第 2 回 荒瀬ダム撤去技術研究委員会

- ・ 荒瀬ダム撤去の目的、目標について 説明資料 1
- ・ ダム撤去範囲について 説明資料 2
- ・ 環境保全措置及び環境モニタリングの概要 説明資料 3

平成 22 年 6 月 18 日

熊本県企業局

図4-4 再生シナリオの図解(提供:全米調査委員会(1992))

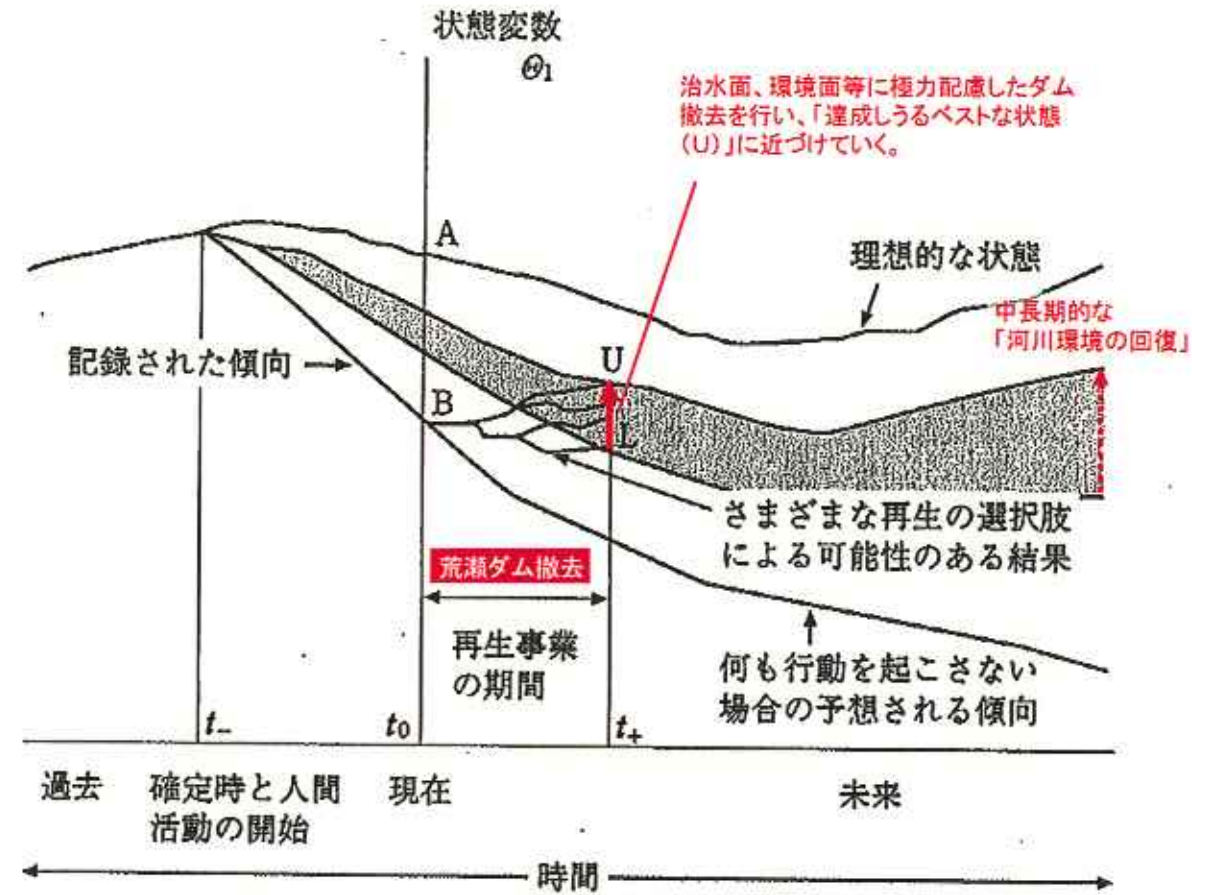
- ・荒瀬ダム撤去の目的、目標は何か。
- ・モニタリングの目的に関連した指標についての検討が必要ではないか。

国内初となる大型ダムの撤去にあたり、経済的かつ効率的な撤去工法を検討し、治水面や環境面などの河川管理に悪影響を及ぼさないよう実施する。ひいては、撤去後の自然再生力による中長期的な河川環境回復につなげていく。

最終的な管理者は河川管理者であり施工者とは異なっていることを踏まえ、今後、短期的な指標と長期的な指標に分けて検討を行う。

図2-4 撤去範囲(案) (平面図)

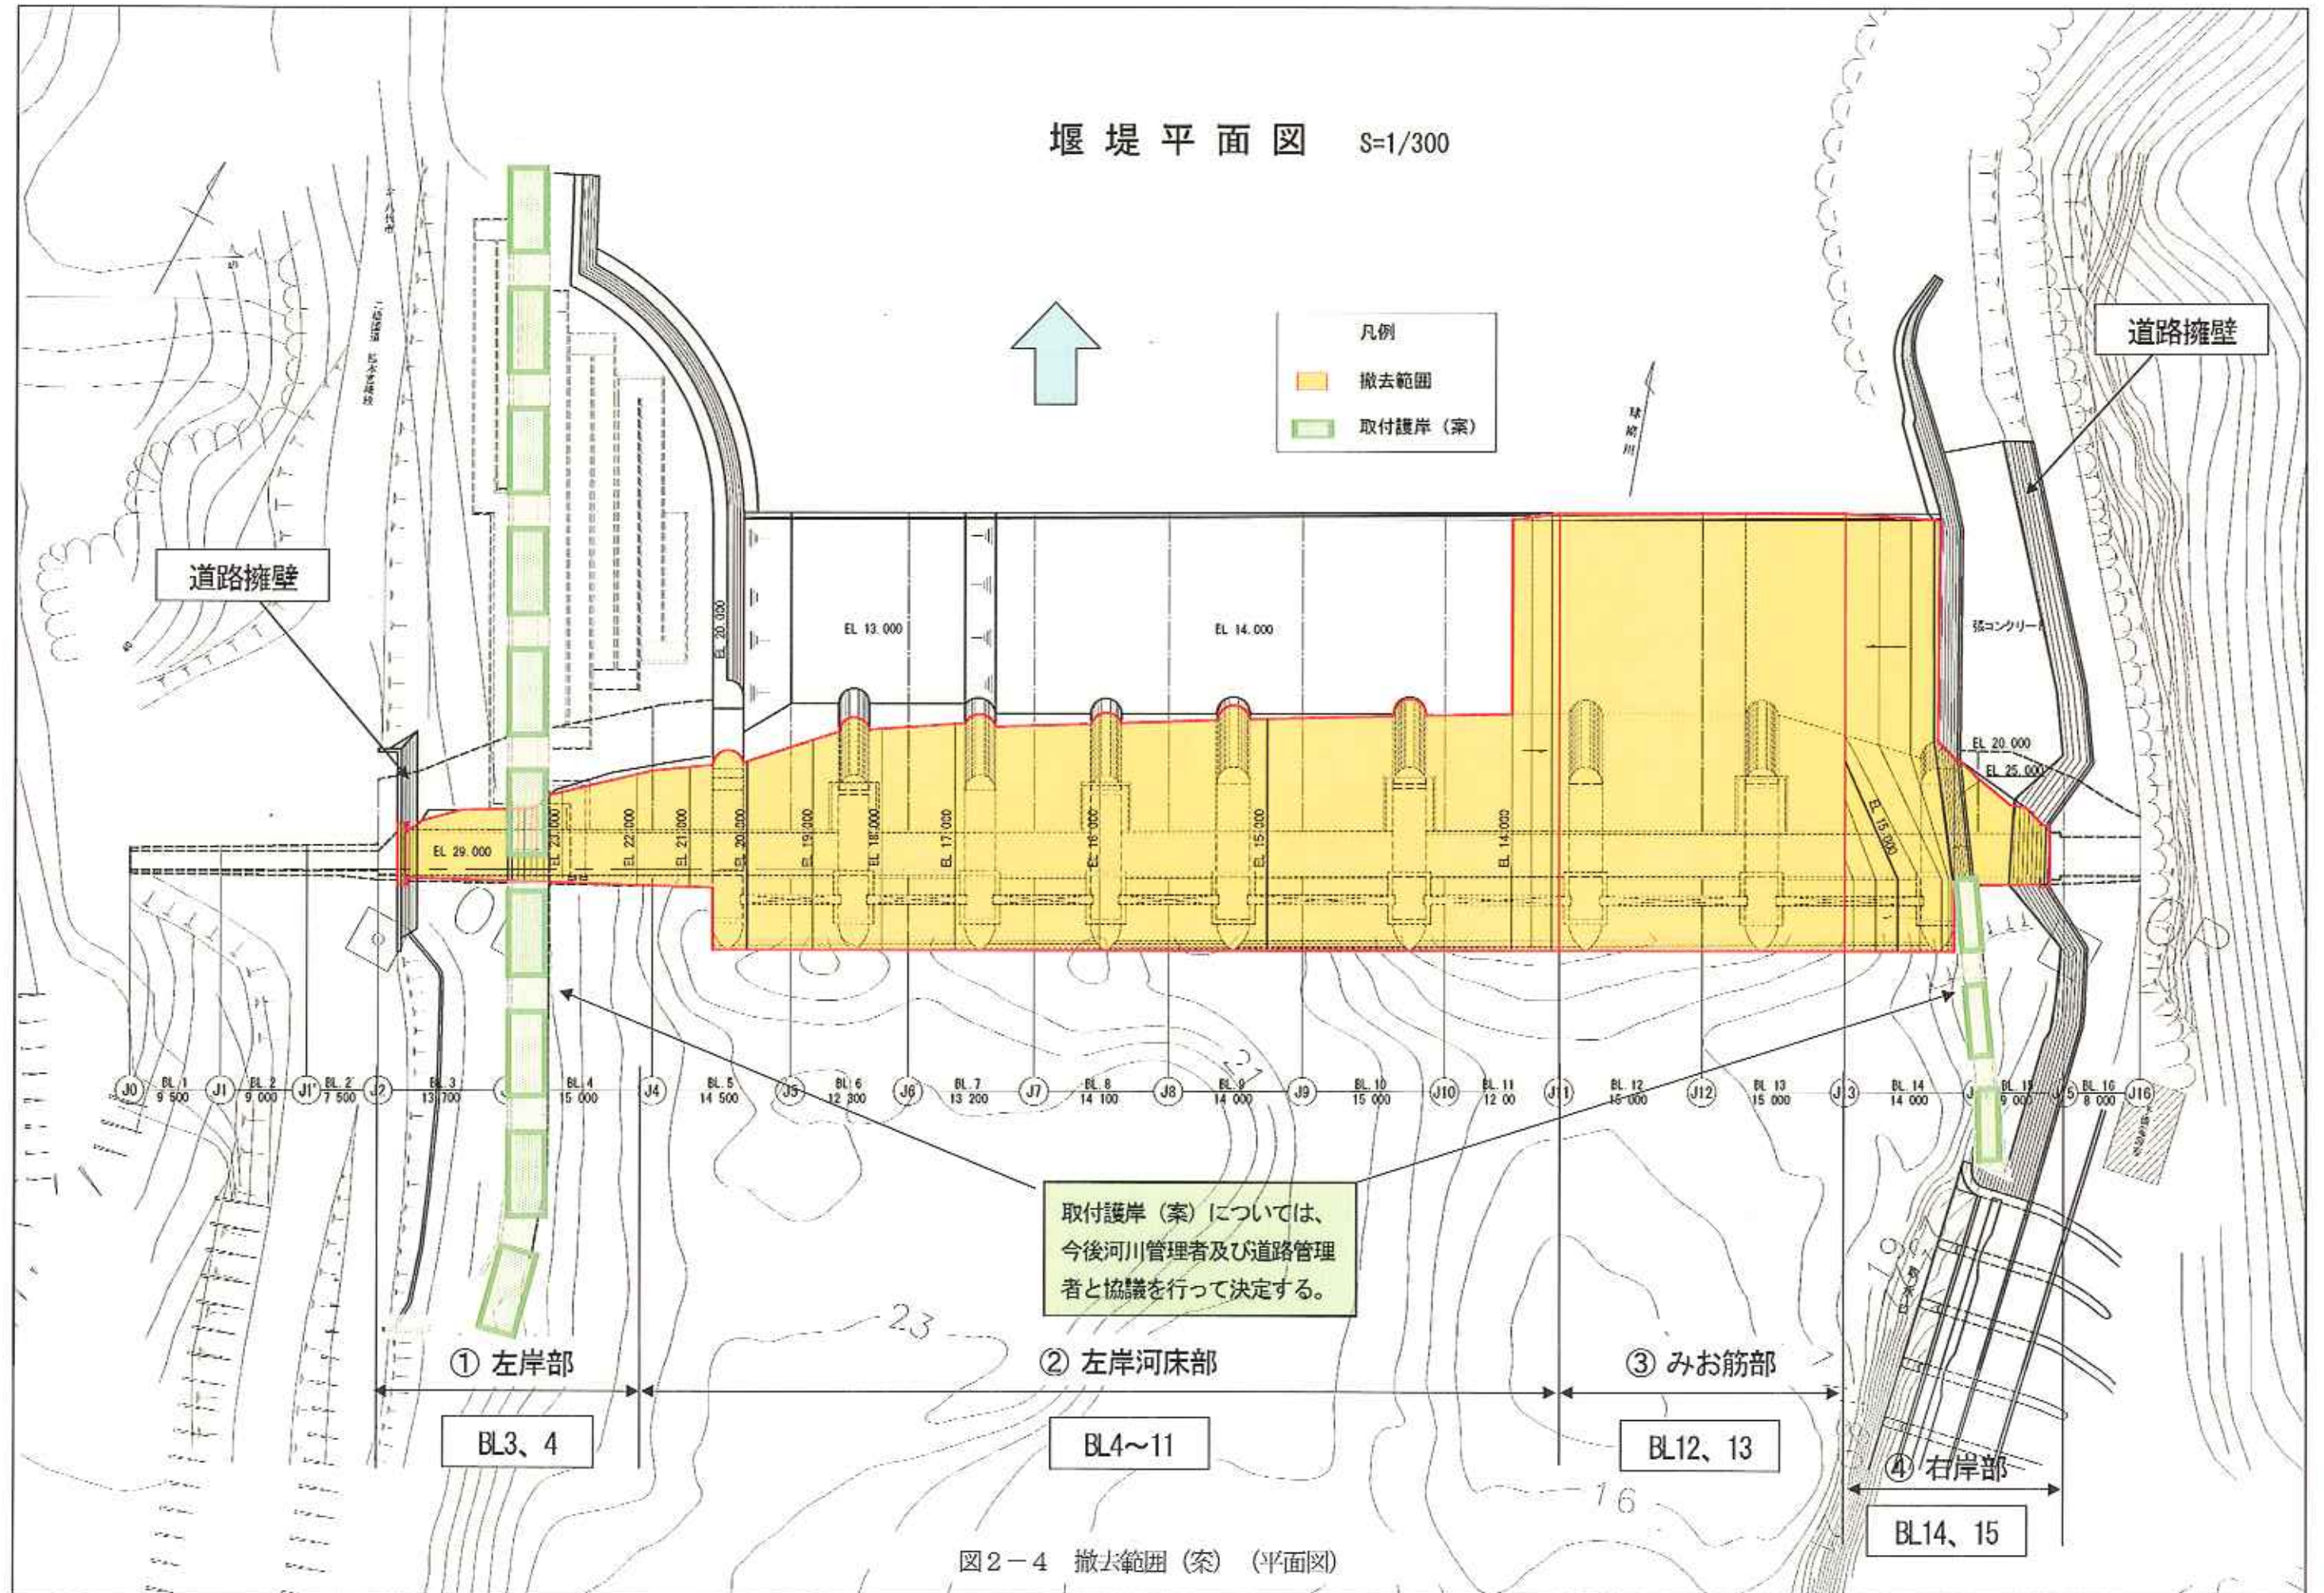
- ・左岸は、掘り下げを元地形までとすることによって、撤去費用の削減を図ることが可能ではないか。

- ・一時的な河床変動や局所洗掘を考慮した余裕深さを確保するため、また、河川管理施設等構造令の基準に基づき、元地形から 2 m 程度までを撤去。

①左岸部 BL3、4

- ・ コンクリートの道路擁壁は、道路への影響を考慮して撤去しない。
- ・ 左岸部は川裏部であるが、将来的に土砂が堆積することは考えにくい。
- ・ 護岸は上下流への滑らかな取り付けを考え、下流護岸形状を上流側へすり付ける。
- 現下流地形（下流護岸）を基準に撤去する。

②左岸河床部 BL4～11

- ・ 左岸河床部は川裏部であり、将来的に元地形（ダム建設当時）まで土砂が堆積することが予想される。
- 元地形から2m程度の余裕深さを確保することを基準に撤去する。

③みお筋部 BL12、13

- ・ みお筋部は、将来的に土砂が堆積することは考えにくく、逆に洗掘されることが予想される。
- 水叩き部も含めて全撤去することを基本に撤去する。

④右岸部 BL14、15

- ・ コンクリートの道路擁壁は、道路への影響を考慮して撤去しない。
- ・ 右岸部は水衝部であり、将来的に土砂が堆積することは考えにくい。
- ・ 右岸端部の傾斜した水叩きは護岸の連続性を考え撤去する。
- ・ 護岸は上下流への滑らかな取り付けを考え、下流護岸形状を上流側へすり付ける。
- 現下流地形（下流護岸）を基準に撤去する。

図2-10 河床高の横断分布の時系列変化

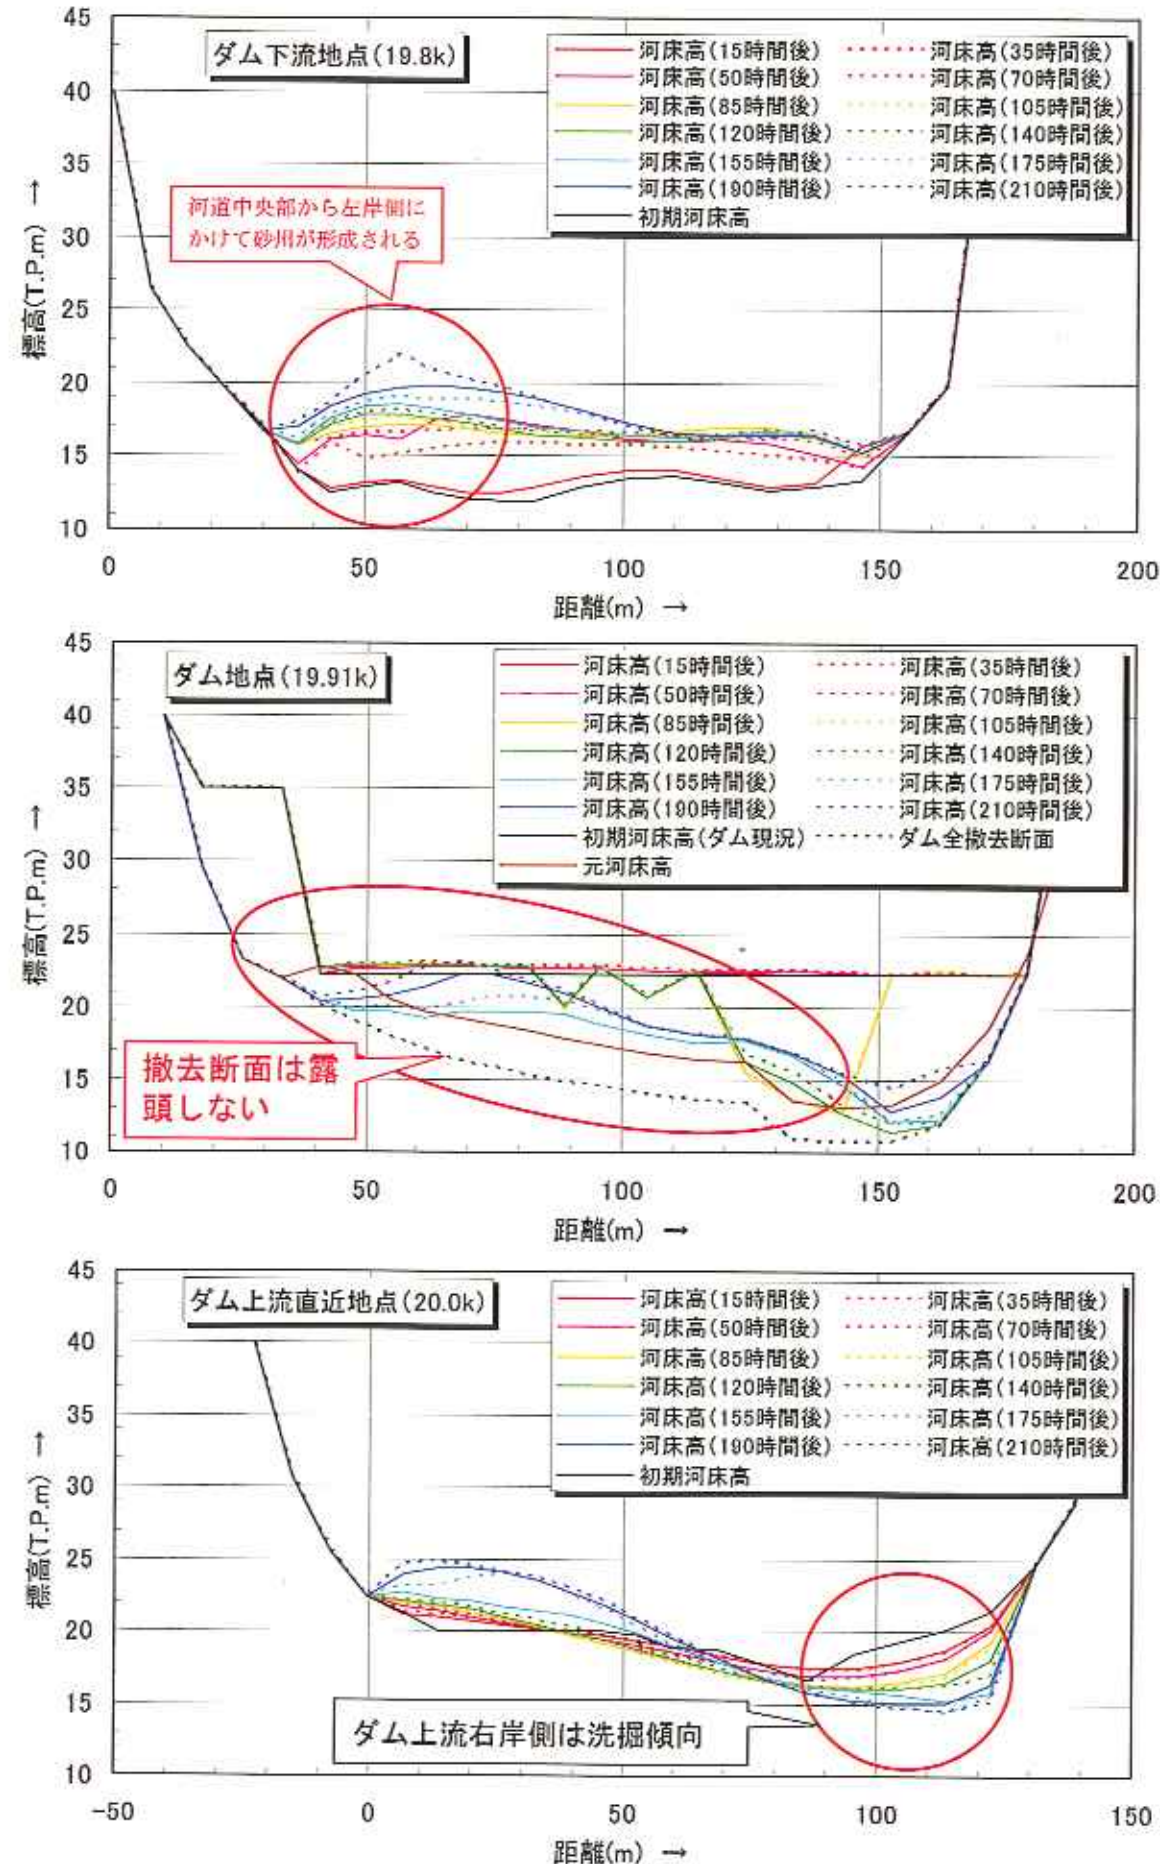
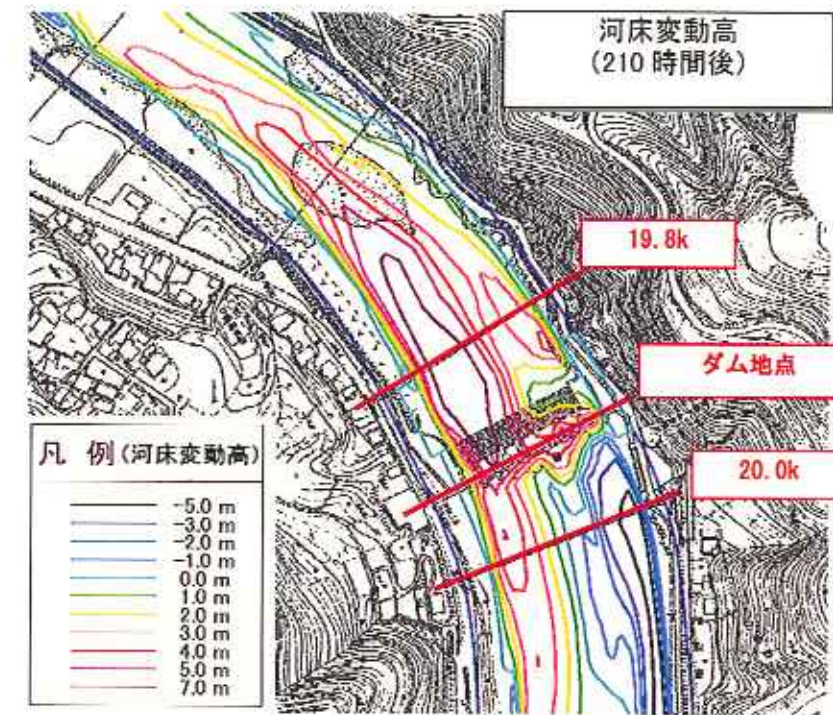
- ・右岸みお筋の全撤去は、元地形にも増して河床部の洗掘を激しくすることが思慮される。

- ・ダム撤去後の河床横断形状は、左岸側に土砂が堆積し連続した砂州が形成され、ダム地点では撤去断面が露頭しないことが予想される。

河床変化予測計算の結果および建設当時の基礎岩盤の状況から、ダム地点のみお筋で洗掘は予想されないため、水叩きも含めて全撤去することを基本とする。

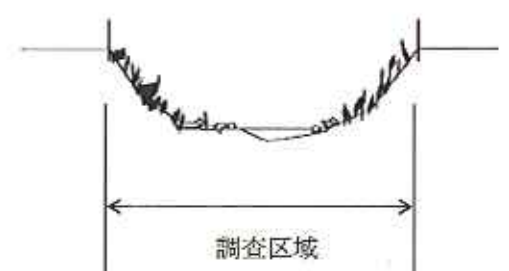
・できれば遙拝堰直下域から瀬戸石ダム直上流までを検討の対象とすべき。少なくとも遙拝堰湛水域上端から瀬戸石ダム直下まで。

・調査区域の考え方については以下のとおり。
 ・調査区域における最下流地点の水質等のモニタリング結果に異常が見られた場合は、さらに下流まで調査することも検討する等、必要に応じて見直しを行う。
